[ID_VIP: 9785] **PROVINCIA DEL SUD SARDEGNA (comuni di Siliqua e Musei) – Progetto di impianto fotovoltaico denominato “GR SILIQUA”, della potenza di 25,72 MW, integrato con un sistema di accumulo di 6 MW e opere di connessione alla RTN - Progetto Definitivo.**

DOCUMENTAZIONE INTEGRATIVA VOLONTARIA APRILE 2024 – Parere tecnico istruttorio della Soprintendenza speciale per il PNRR – Integrazione.

Parere tecnico istruttorio della Soprintendenza speciale per il PNRR.

Figura 3 – Aree non idonee – Fonte documento allegato alla DGR 59/90 – Area di intervento

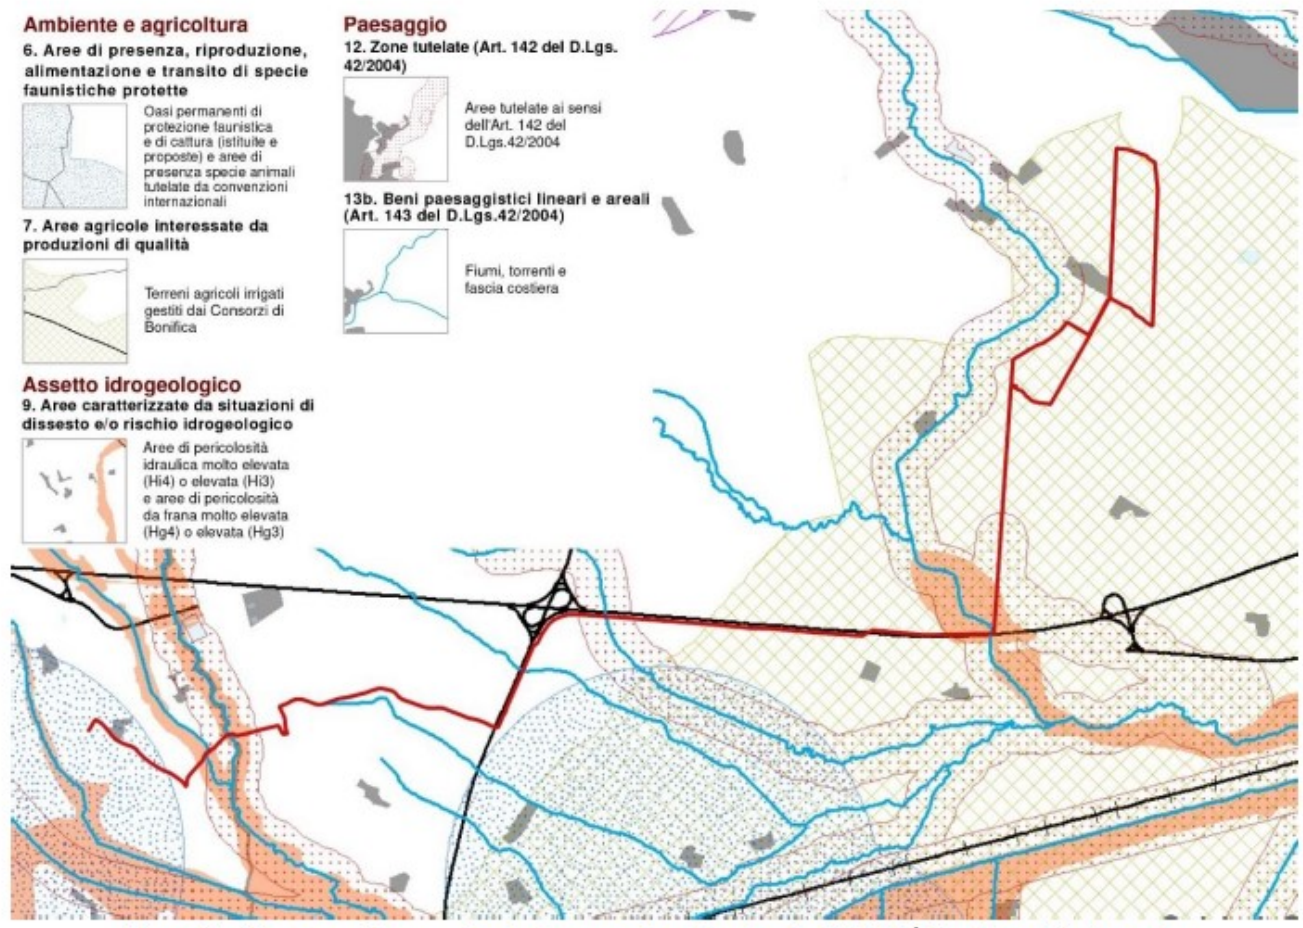
Per quanto attiene alla dichiarazione delle aree non idonee ai sensi del decreto ministeriale 10 settembre 2010 e alla relativa D.G.R. n. 59/90 del 27/11/2020, per la quale cartografia l'impianto industriale di cui trattasi risulterebbe ricadere in area "non idonea" per la fattispecie di "Terreni agricoli irrigati gestiti dai Consorzi di Bonifica", si era già preso atto della nota prot. n. 6930 del 24/05/2023 del Consorzio Bonifica Sardegna Meridionale (specificando, comunque, che contrariamente a quanto riportato dal Proponente alla Regione Autonoma della Sardegna non competeva la individuazione di "aree idonee" ai sensi del decreto ministeriale 10 settembre 2010, sulla base del quale è stata adottata la D.G.R. n. 59/90 del 2020):

(da *Cumulo – Opere in progetto e impianti FER nei 10 km*, elaborato integrativo volontario APRILE 2024, n. 134QAM351D, particolare con legenda)

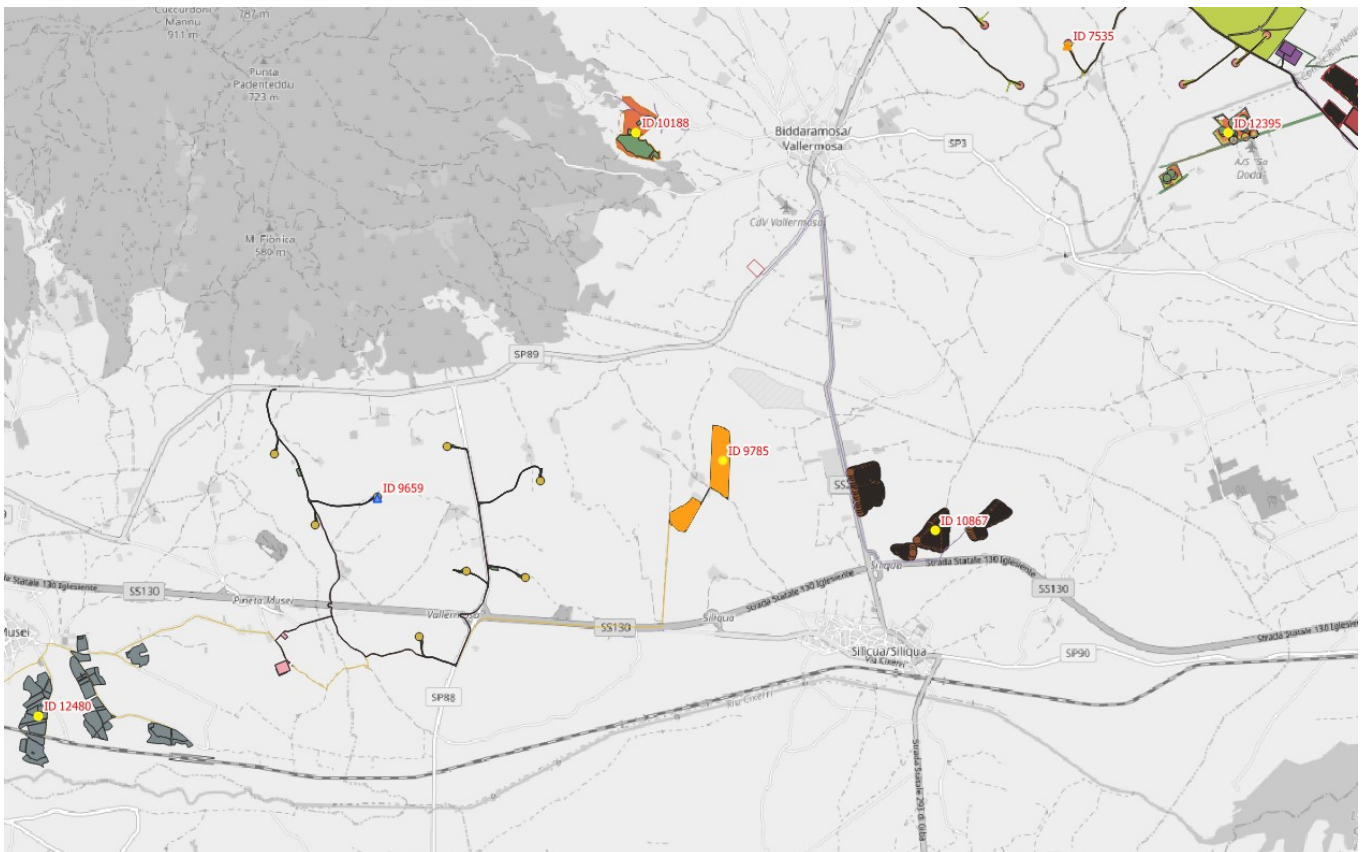
Ancora, con riguardo alle controdeduzioni ed alla documentazione integrativa volontaria APRILE 2024, si deve confermare che la realizzazione anche dell'impianto industriale di cui trattasi contribuisce, insieme a tutti gli altri impianti FER in fase di VIA di sola competenza statale (non tutti già considerati dal Proponente

– v. la seconda immagine sotto riprodotta), alla sostituzione sistematica del paesaggio esistente, anche tutelato, con strutture industriali totalmente estranee (v. il parere tecnico istruttorio del 27/10/2023, pp. 21-22):

Figura 10 – Estratto della Tav. 16 del PUC di Siliqua (Carta dei beni culturali extraurbani)

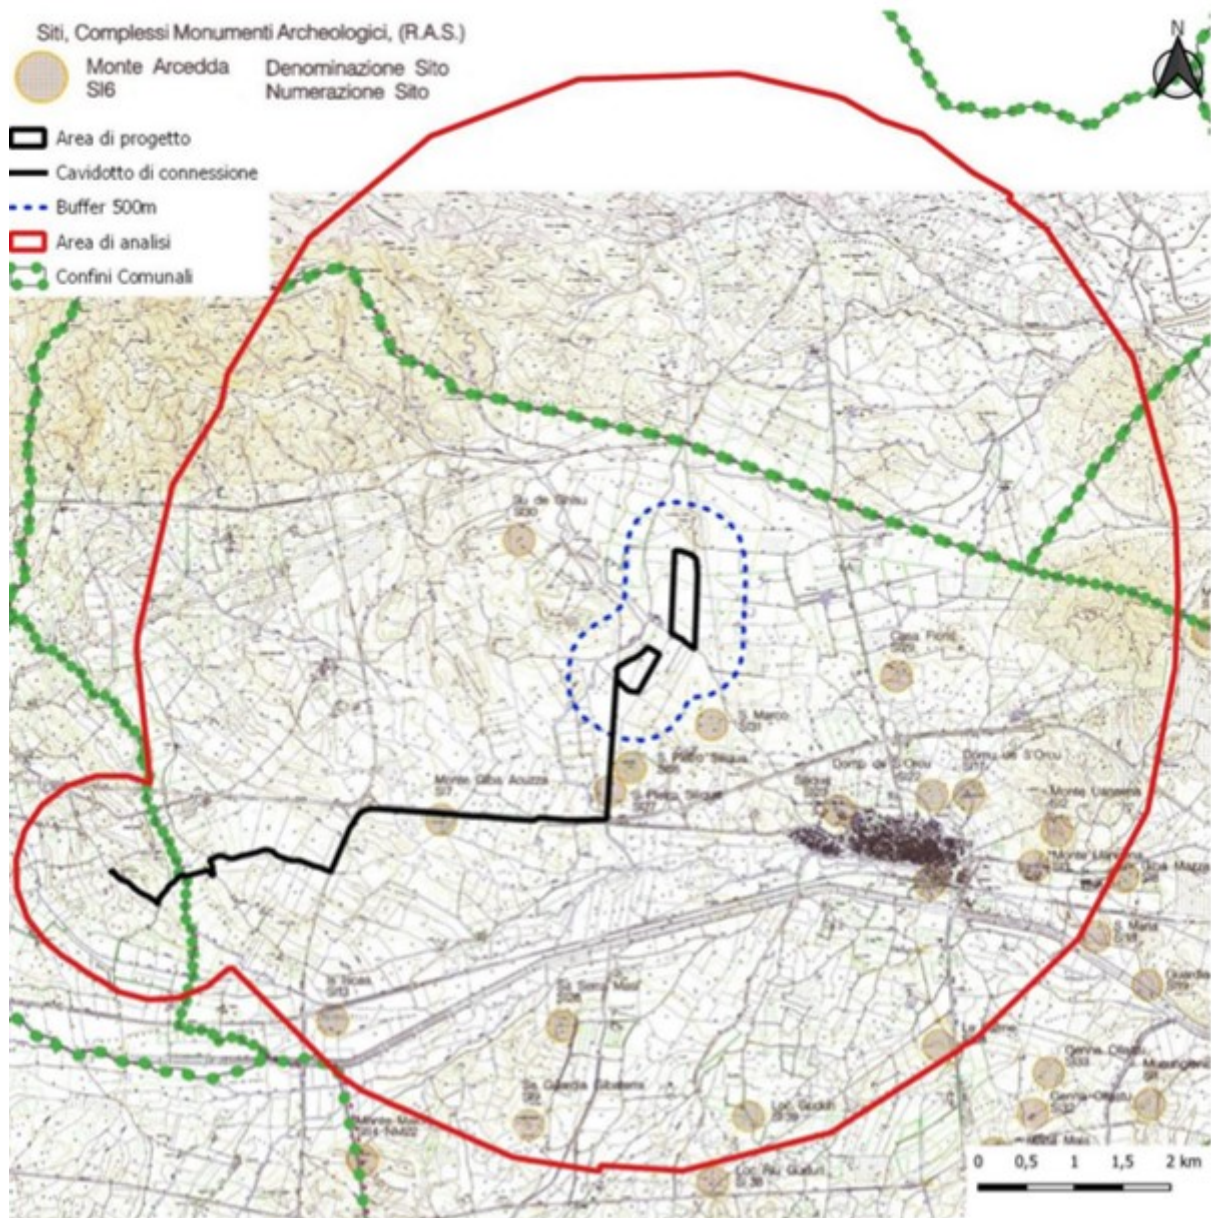
CONSIDERATO che la Soprintendenza Archeologia, belle arti e paesaggio territorialmente competente, con il parere endoprocedimentale del 26/09/2023, ha evidenziato per l'Area funzionale Patrimonio archeologico che “... A.2.

ESPLICITAZIONE DEGLI IMPATTI VERIFICATI O POTENZIALI E VALUTAZIONI CIRCA LA QUALITA' DELL'INTERVENTO [-]
 Dalla verifica della documentazione d'archivio e scientifica, la presenza dei beni archeologici sopra elencati qualifica l'area come inserita in un contesto di forte frequentazione antropica antica, in cui sussistono numerose testimonianze archeologiche, in continuità dalla preistoria al Medioevo. Vista la prossimità dell'opera in oggetto ai siti sopra elencati, per alcuni dei quali è stato avviato il procedimento di dichiarazione o è in corso la relativa istruttoria da parte di questo Ufficio, non indagati scientificamente e dei quali, pertanto, non è nota l'effettiva estensione, l'espressione di un parere completo in relazione alla tutela archeologica richiederebbe ulteriori indagini sul campo ...", come, d'altronde, evidenziato nella *Relazione paesaggistica* (elaborato n. 134PAE001R_00, p. 30) per il tramite del PUC del Comune di Siliqua:

Figura 71 – Suddivisione in fasce di visibilità

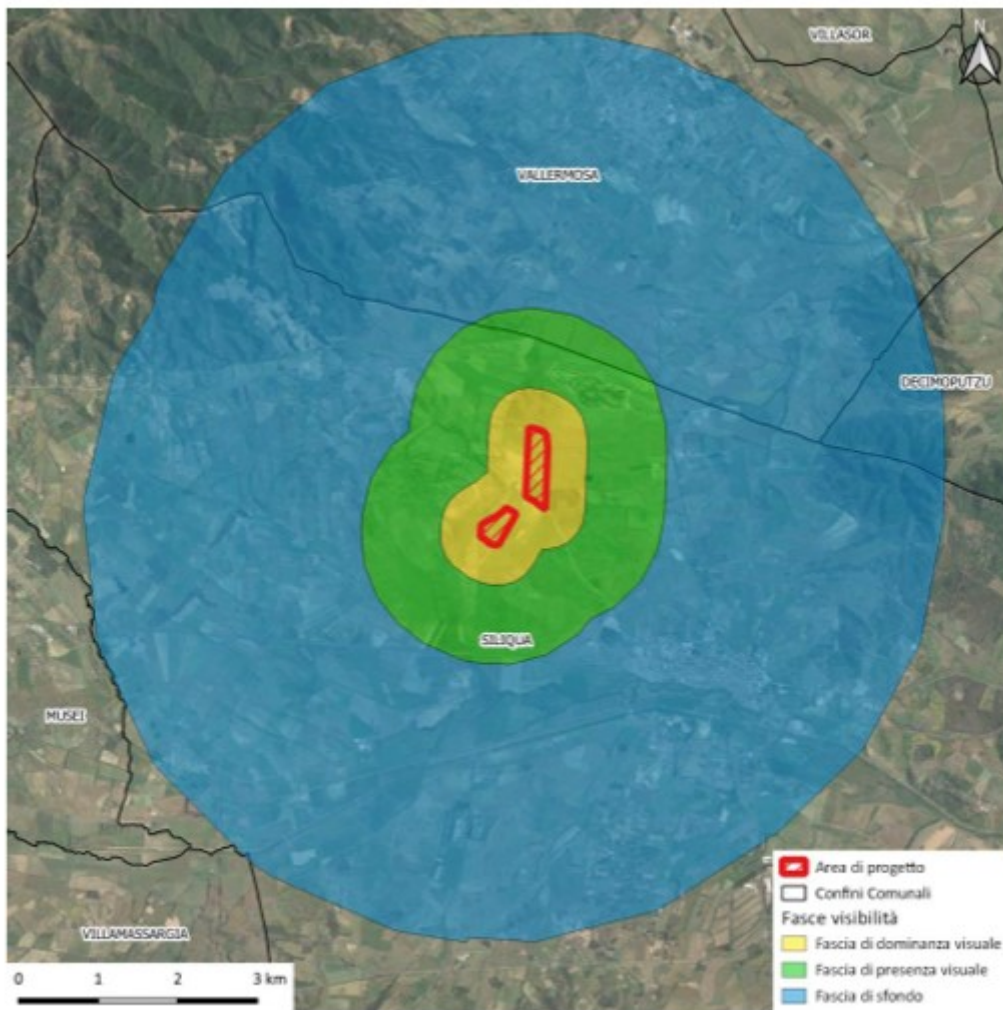
CONSIDERATO che la “presenza visuale” dell’impianto industriale di cui trattasi è attestata dalla *Relazione paesaggistica* (v. fig. 71, p. 87) anche nell’ambito territoriale nel quale ricadono i beni e gli elementi archeologici individuati dalla Soprintendenza Archeologia, belle arti e paesaggio territorialmente competente, con il parere endoprocedimentale del 26/09/2023, tanto da confermare quanto rappresentato dal medesimo Ufficio periferico del MiC con riguardo alla invasività del progetto industriale proposto rispetto al relativo contesto di giacenza ed al valore

Figura 99 – Fotosimulazione dal punto B02 (senza mitigazione sopra, con mitigazione sotto)

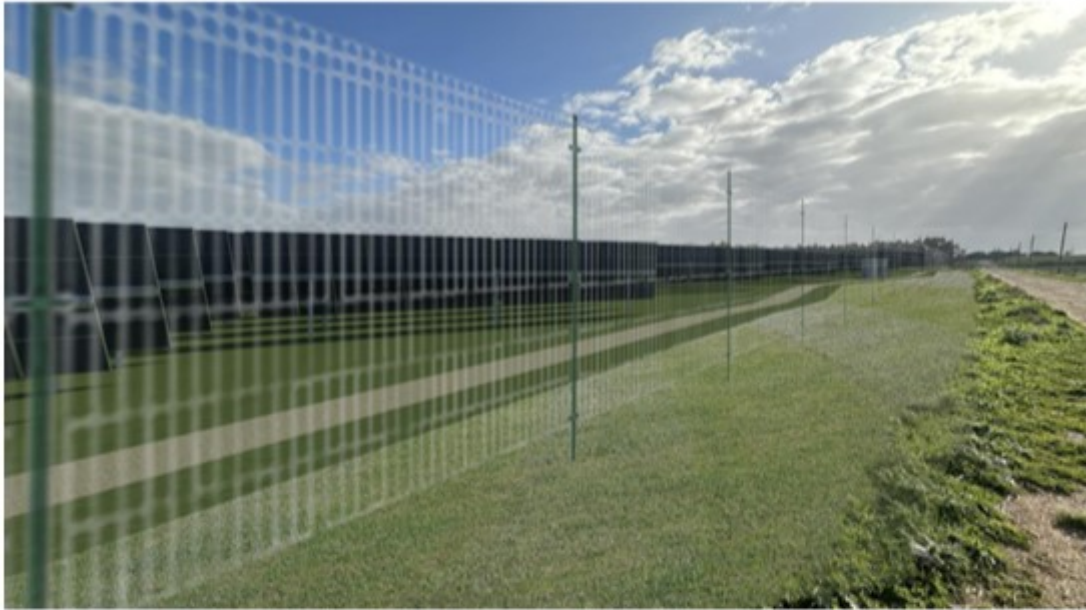
CONSIDERATO che la realizzazione dell'impianto industriale di cui trattasi costituirebbe una sostanziale e completa sostituzione del paesaggio agricolo - oggetto di previsioni e prescrizioni di tutela a cura del Piano paesaggistico regionale -, per questo non più godibile ed utilizzabile per lo stesso scopo (anche considerando la sua formazione storica: "... Allo stato attuale il lotto di intervento è utilizzato per coltivazioni foraggiere e avena in asciutto alternate al pascolo. Come si apprende a p. 35 della *Relazione paesaggistica*, il campo fotovoltaico verrà ubicato presso la "Tanca Berlingheri", concessione feudale fino al 1840 e dal 1886 proprietà dell'ingegnere inglese Charles Davies che vi "realizzò un'azienda modello: l'unica nel paese chiusa con muretti a secco dove sperimentò l'allevamento dei bufali nonché tecniche di irrigazione che gli valsero un premio nazionale ..." - da parere endoprocedimentale della Soprintendenza Archeologia, belle arti e paesaggio territorialmente competente del 26/09/2023 - Allegato n. 1), tanto da costituire un nuovo e sostitutivo paesaggio di valore industriale, ancor più rafforzato dalle innumerevoli proposte di progetti per impianti FER presentati nella medesima area vasta, come di seguito illustrato:

(da *Relazione paesaggistica*, elaborato n. 134PAE001R_00, figg. 98-99, pp. 116-117, quale esempio della sostituzione operata del paesaggio agricolo godibile dai percorsi interpoderali esistenti con un paesaggio industriale oclusivo delle ampie visuali presenti nei e tra i campi agricoli coltivati, tanto da alterare il contesto di giacenza dei beni ed elementi di interesse archeologico e dei beni paesaggistici, quest'ultimi confinanti per lungo tratto del campo sud – v. immagine di seguito riprodotta)

(da *Relazione paesaggistica*, elaborato n. 134PAE001R_00, fig. 1, con relativa legenda – particolari –, relativamente al corso d'acqua oggetto di tipizzazione ed individuazione quale bene paesaggistico da parte del Piano paesaggistico regionale e denominato "Riu S'Ollistincu")

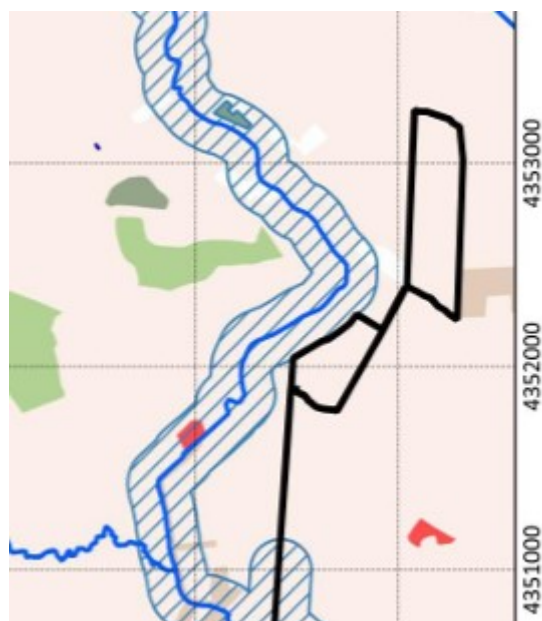
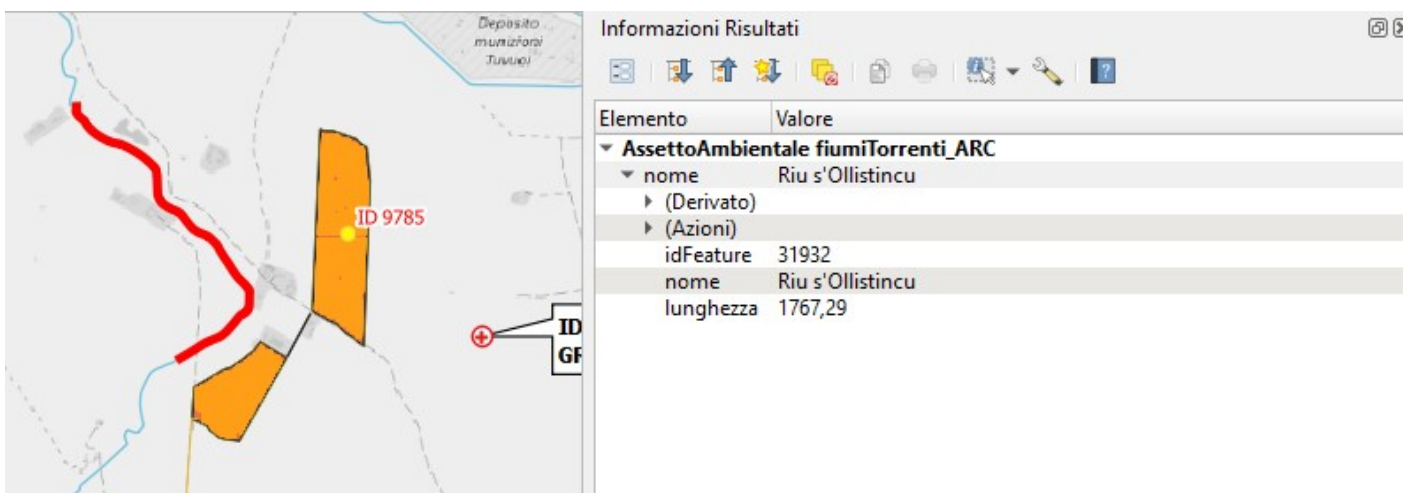
CONSIDERATO che la realizzazione dell'impianto industriale in progetto non escluderebbe la necessità di realizzare, al suo esterno, una fascia di prevenzione del rischio antincendio delle aree agricole (v. fasce parafuoco di larghezza pari a 10 m lungo il perimetro dell'area interessata dall'impianto), in analogia a quanto previsto dalle Prescrizioni regionali AIB per fabbricati rurali e depositi di materiale infiammabile, questo comportando l'ulteriore sottrazione di suolo alle attività agricole primarie identificate nello strumento urbanistico comunale vigente, costituendosi le richieste fasce parafuoco come un ulteriore impatto negativo per la tutela e conservazione delle medesime aree nel loro attuale stato agricolo ed oggetto delle previsioni e prescrizioni di tutela del Piano paesaggistico regionale, oltre che una possibile occupazione della fascia di tutela paesaggistica del "Riu S'Ollistincu".

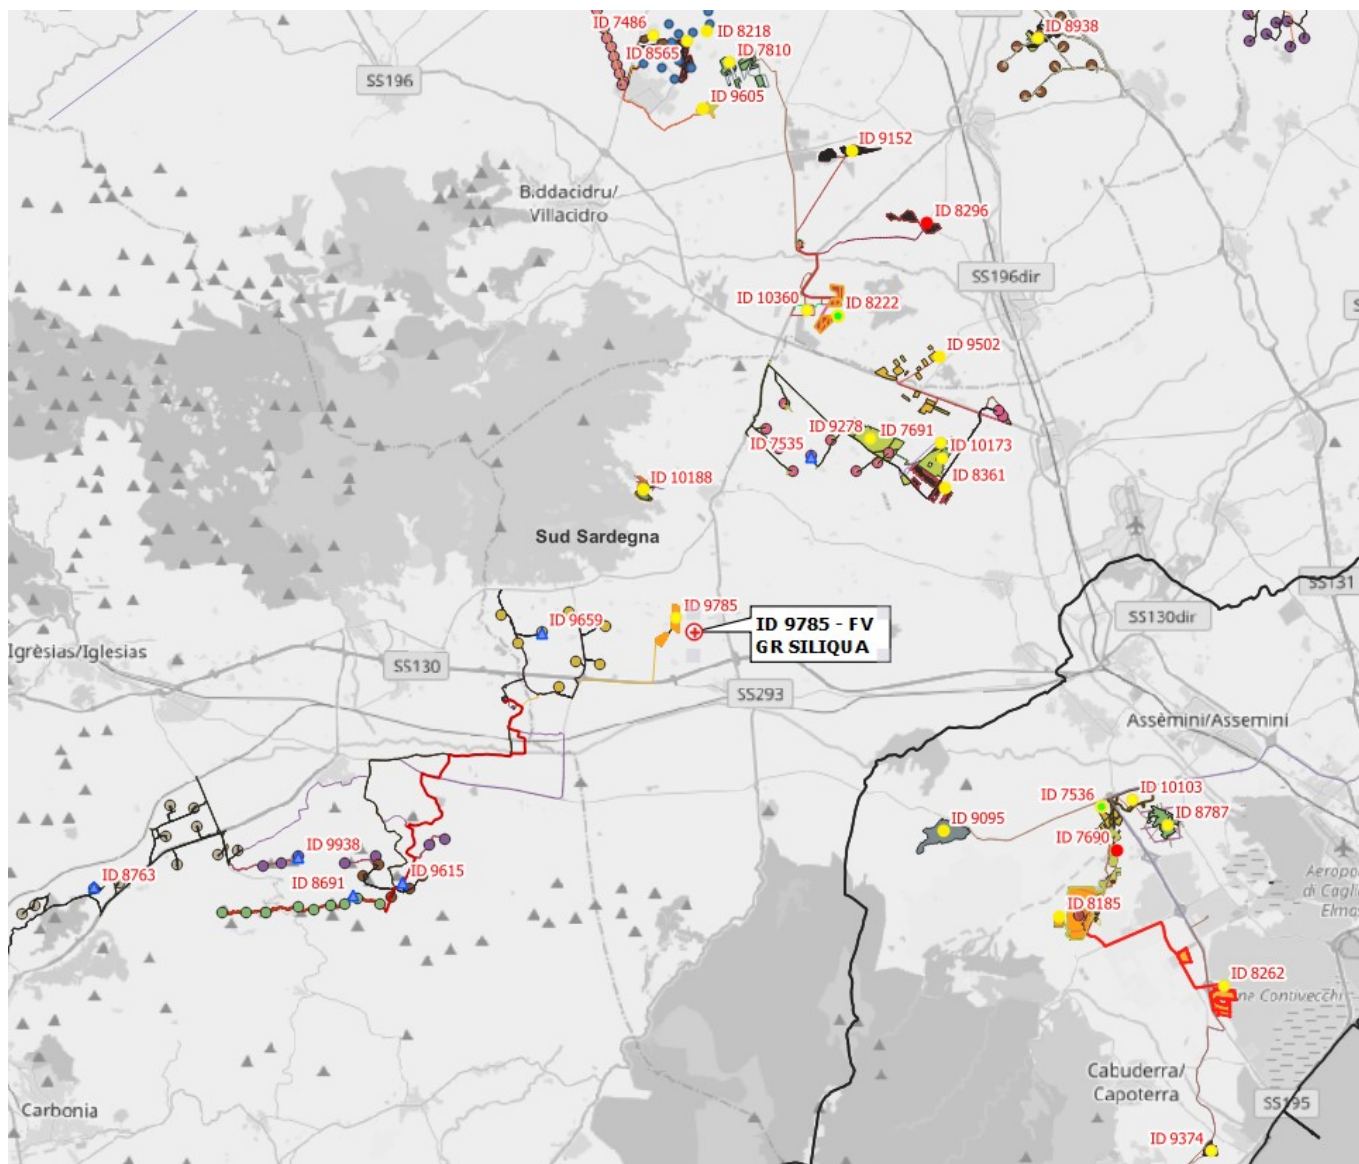
CONSIDERATO che, al fine di programmare una corretta distribuzione degli impianti da fonti di energia rinnovabile nel territorio in esame al fine di evitare una relativa saturazione, si ritiene comunque opportuno evidenziare che il progetto di cui trattasi è prossimo a diversi impianti da fonti energetiche rinnovabili (FER) in valutazione statale di seguito illustrati nell'immagine sottostante (con evidenziato con etichetta NERA – ID_VIP 9785 il progetto in esame e gli altri con il corrispondente codice ID-VIP della procedura di VIA di competenza statale attribuito dal Ministero dell'ambiente e della sicurezza energetica):

RITENUTO che sia in atto la trasformazione sostanziale del paesaggio agricolo esistente anche nel territorio del comune di Siliqua (SU) ed, in particolare, anche nell'areale di progetto ove si collocano una serie di beni ed elementi di interesse archeologici, stante le numerose istanze presentate per la realizzazione di estesi impianti FER nel medesimo territorio, che comporterebbe una vera e propria conversione del territorio, che da uso esclusivo agricolo, sta subendo una trasformazione industriale con una diffusa presenza di impianti fotovoltaici, agrivoltaici ed eolici per i quali è in corso l'iter di VIA ed autorizzativo, tanto da configurarsi la possibilità di una loro realizzazione senza soluzione di continuità. Si prospetta, pertanto, uno scenario che nel giro di pochi anni determinerà in primo luogo un impatto ambientale derivante dal sostanziale consumo di suolo, non escludendo anche una marginalizzazione della produzione agricola rispetto a quella energetica, anche alla luce dell'incertezza delle coltivazioni proposte e dei soggetti agricoli che se ne dovrebbero assumere l'onere di conduzione. L'impatto cumulativo del progetto in esame rispetto ad altre iniziative industriali di pari tipologia non è adeguatamente svolta dal Proponente e, pertanto, non coglie che il contesto di giacenza dei beni ed elementi di interesse archeologici esistenti e del relativo paesaggio avrebbe una sostanziale sostituzione con impianti di tipo industriale quali quello di cui trattasi.
